御意見・御質問の回答 ①なぜ上流側から施工するのか。

平瀬川の堤防高さについて

パターンA(平瀬橋現況)

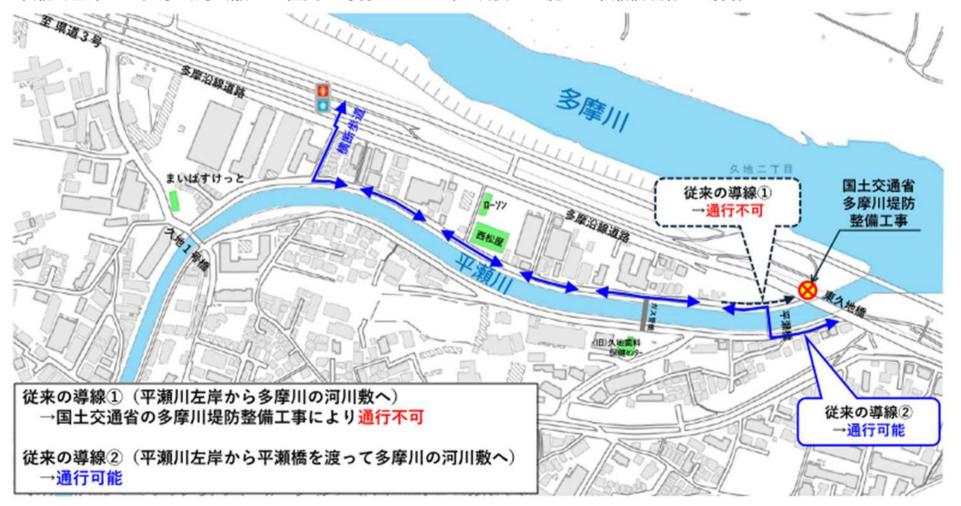
御意見・御質問の回答 ③平瀬橋を工事期間中に落とせば良いのでは。

若干遠回りになるが、 平瀬橋を経由することでアクセス可能

平瀬川左岸から多摩川河川敷への住民の導線について(上流側から施工、平瀬橋現存の場合)

パターンB(平瀬橋落橋・仮橋無し)

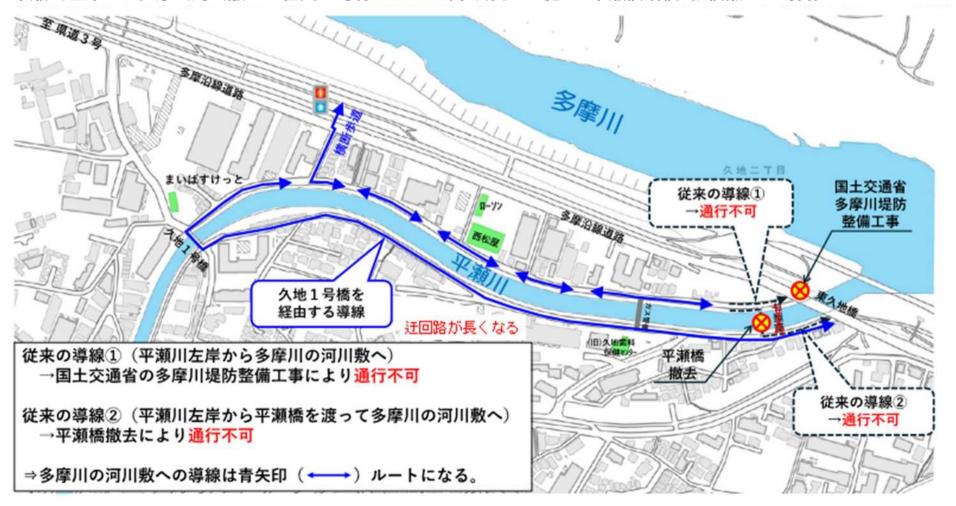
御意見・御質問の回答 ③平瀬橋を工事期間中に落とせば良いのでは。

久地1号橋を経由するため、 多摩川へのアクセスが長くなる

平瀬川左岸から多摩川河川敷への住民の導線について(下流側から施工、平瀬橋落橋・仮橋無しの場合)
